UNIDAD GENERADORA VENTANAS 2

HOJA RESPUESTA A OBSERVACIONES
INFORME PRUEBA MÍNIMO TÉCNICO

CONTRATO PRESTACION DE SERVICIOS DE PRUEBAS DE POTENCIA MÁXIMA					DOCUMENTO N°	
					HRO CRDEN 20190409-V2-MT	
					Revisión N°	0
EMITIDO	FLUJO ENERGÍA LTDA.	J VALDIVIA				
	FECHA DE EMISIÓN	05/11/2019

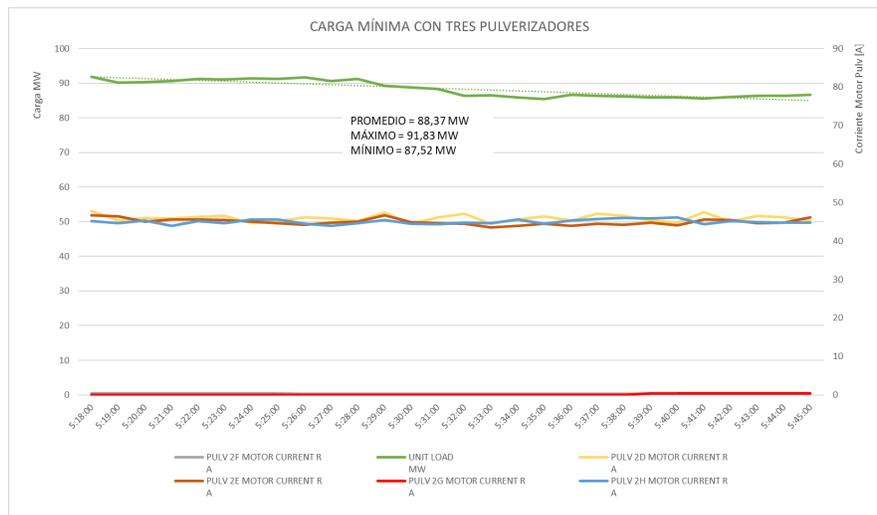
- i. En los antecedentes se indica que la potencia máxima de la unidad es de 210 [MW] y debe decir 208 [MW].

Respuesta: 210 MW corresponde a la potencia nominal de la unidad y la potencia máxima bruta establecida en pruebas y aprobada por el coordinador según carta DE00064-18, de fecha 5 de enero de 2018, corresponde a 207,991 MW.

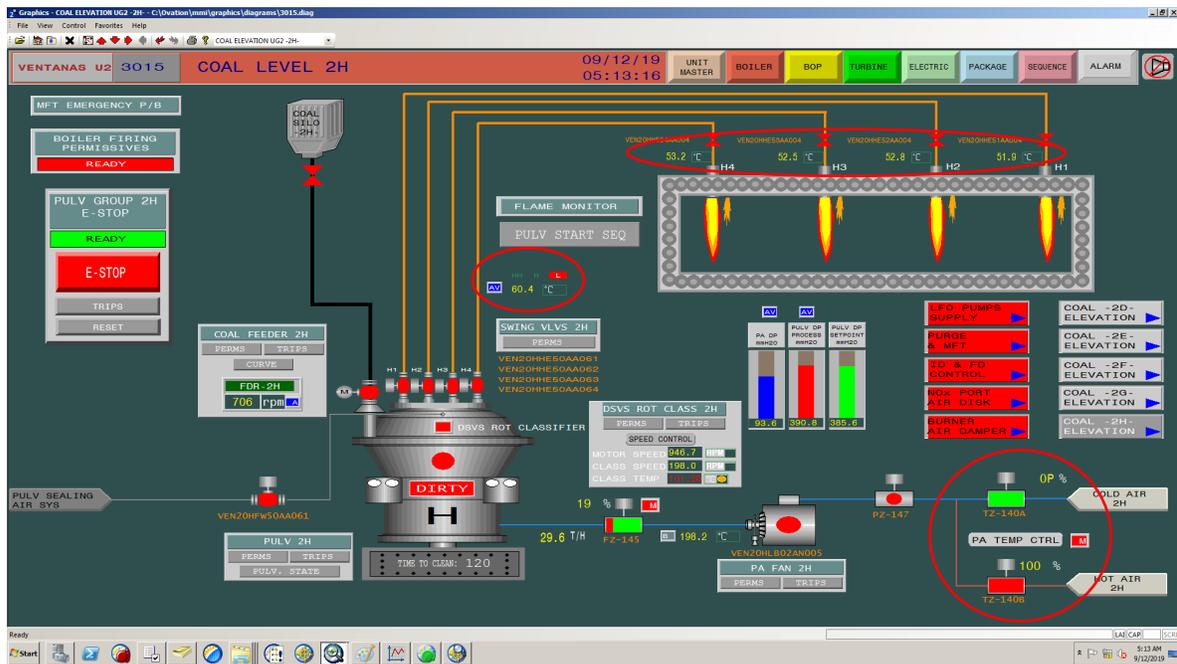
- ii. A la afirmación que la estabilidad de llama está directamente relacionada con la temperatura de la mezcla (aire-carbón), debemos complementar otros factores muy importantes en el proceso de combustión, como lo son: calidad de molienda, tamaño de partículas de carbón, contenido de volátiles en carbón y velocidad de mezcla aire-carbón en los ductos hacia la caldera.

Con respecto a la temperatura de mezcla aire-carbón, es necesario destacar que el valor recomendado para esa temperatura está asociada a las propiedades del carbón y la relación carbono fijo-materia volátil.

Respuesta: Lo indicado por el Coordinado es correcto. Sin embargo, en el informe lo que se indica es el parámetro “temperatura” que comprobadamente no cumple el requerimiento; lo cual, en el informe se explica de la siguiente manera:

Durante la prueba no se alcanzó la temperatura de 66°C indicada en la Tabla 4-1 a pesar de tener el dámper de aire caliente 100% abierto. Además, en el ducto de carbón pulverizado desde el

pulverizador hasta el quemador se pierden otros 7,8°C como se puede apreciar en la captura de pantalla que se muestra en la figura siguiente.

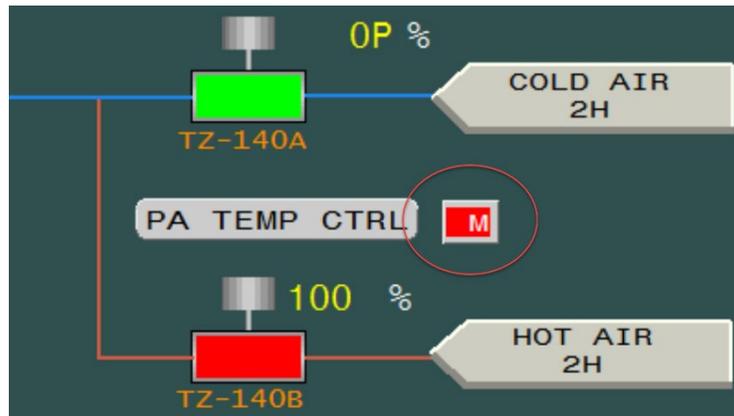
- ii. Letra A, c) Si bien no fue posible utilizar todas las ventanillas de inspección, sí se encontraban disponibles para inspección visual de la llama ventanillas (protegidas por vidrio), ubicadas en la pared frontal de la caldera, junto a cada quemador. Es importante mencionar, que la visualización de la llama está sujeta a percepción individual de cada evaluador.

La caldera para su operación segura cuenta con detectores de llama permanentes, tanto de ignitores como de quemadores, asociados a un sistema de control, el cuál apagará la caldera y desconectará la unidad del sistema, si las condiciones de la llama no son aceptables.

Respuesta: Sólo se pudo observar dos ventanillas de inspección, ya que en otros intentos el sistema de sellado presentaba problemas con riesgo para la seguridad de las personas. Personal de terreno nunca mencionó la existencia de las ventanillas de inspección protegidas por vidrio.

Respecto al sistema de detección de llama. Siempre que se ajustan o cuando hay problemas de inestabilidad en los detectores de llama, se realiza una inspección visual ya que puede ocurrir que el detector esté sucio o desenfocado o desajustado. Por ejemplo, en la captura de pantalla siguiente el piso de quemadores 2F estaba fuera de servicio; sin embargo, los detectores de llama tienen señal.

Figure 5-10

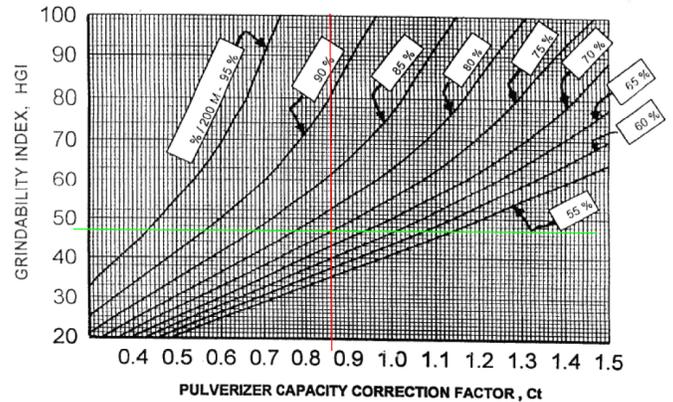
Flujo & Energía indica un flujo de carbón de 15.000 [lb/h] por cada pulverizador, valor que se obtiene de la Figura VI. 1-2 Coordinación de Quemadores (página 21 informe adjunto), sin embargo, es necesario aclarar que, para 3 pulverizadores en servicio, la figura muestra un flujo de 17.500 [lb/h] por cada pulverizador. La figura no incluye la posibilidad de utilizar sólo dos pulverizadores como lo indica el experto para las pruebas de mínimo técnico.

Por tanto, observamos que el experto usa información técnica del fabricante de tres pulverizadores para respaldar una condición de prueba con sólo dos pulverizadores. Además, es importante destacar que estos gráficos consideran la condición inicial de construcción de la caldera, es decir, sin sistema de abatimiento SW-FGD, sin un filtro de mangas, sin Ventilador de tiro inducido (VTI) y con los quemadores originales. Lo anterior incide en que los parámetros de operación no serán los mismos bajo los cuales fue diseñada la central, por ejemplo, presión de hogar y temperatura de los gases.

1.1. La capacidad base del pulverizador EL-76 con un clasificador DSVS™ que muele un carbón con índice de molienda 50 HGI, con una finura de 70% del producto que pasa la malla #200 es un flujo de carbón de 46.000 lb/h (20.865 kg/h), cuando el pulverizador tiene instalado un motor de 350 HP. El factor de corrección de la capacidad, C_t , para el carbón de índice de molienda 48 (HGI) y una finura del 75% que pasa la malla #200 según la Figura 5-10 es de 0,86. Por lo tanto, para un carbón molido de 45 HGI y 76% de finura malla #200, el flujo de carbón de salida del pulverizador al 100% es $C_t \times 46.000$ lb/h o $0,86 \times 46.000$ lb/h, que es 39.560 lb/h (17.944 kg/h).

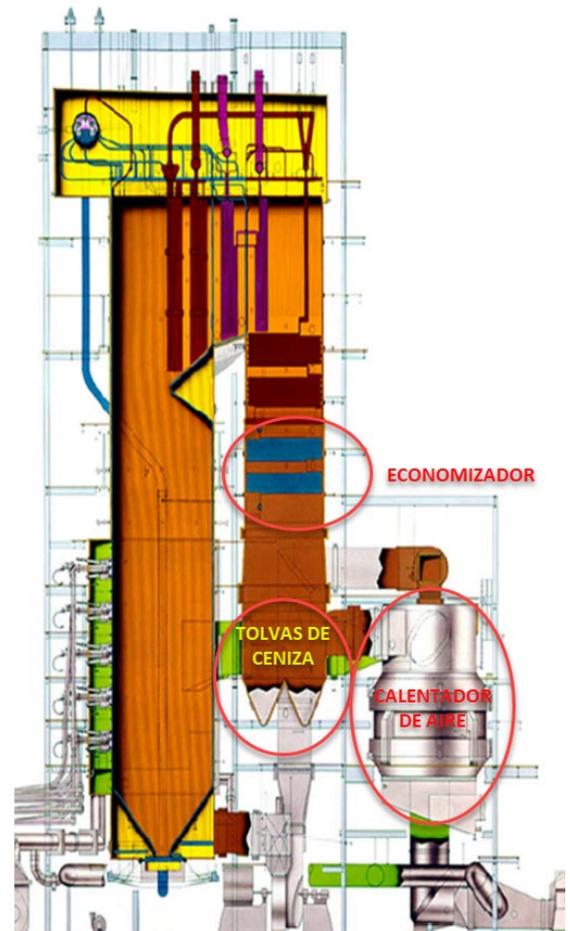
- i. Es importante destacar que, durante la ejecución de la prueba se visualizó una importante diferencia en la operación del sistema de transporte de cenizas del filtro de mangas. Esta diferencia se notó claramente al trabajar con dos pulverizadores, donde no se apreciaba que hubiese transporte adecuado de cenizas desde el filtro de mangas (se estaba acumulando la ceniza en algún lugar distinto al filtro de mangas por variaciones del flujo de gases), situación que cambió considerablemente al operar con tres pulverizadores, donde se aprecia que nuevamente el sistema comienza a transportar dentro de parámetros normales de operación. Esta observación es relevante para validar que en baja carga hay acumulación de cenizas en la caldera que no es transportada hacia el filtro de mangas, debido a que se opera con un flujo de gases más bajo, que no asegura el total transporte de las cenizas hacia el filtro de mangas (FF).

Respuesta: No debería sorprender que al bajar la cantidad de carbón quemado baje la cantidad de ceniza generada, tampoco debería sorprender que al bajar la carga también baje el flujo de gases hacia la Chimenea, es algo obvio. Además, el Generador de Vapor está diseñado para trabajar incluso con niveles de carga inferiores (ver Gráfico P-15-1936-17B). En consecuencia, que el operador no esté acostumbrado a trabajar con estos niveles de generación y se sorprenda por la nueva situación no es condición necesaria y suficiente para suponer que está frente a una condición anómala.

Entonces, el operador tiene opciones para manejar esta situación, como lo es, entre otras, el realizar soplado en zonas que no afectan la combustión ni las temperaturas, barriendo desde los sopladores IK ubicados en la zona del Economizador hasta el soplado del Calentador de Aire y realizar extracciones de ceniza en las tolvas que están bajo el Economizador y ubicadas antes de Filtro de Mangas (ver Figura siguiente).
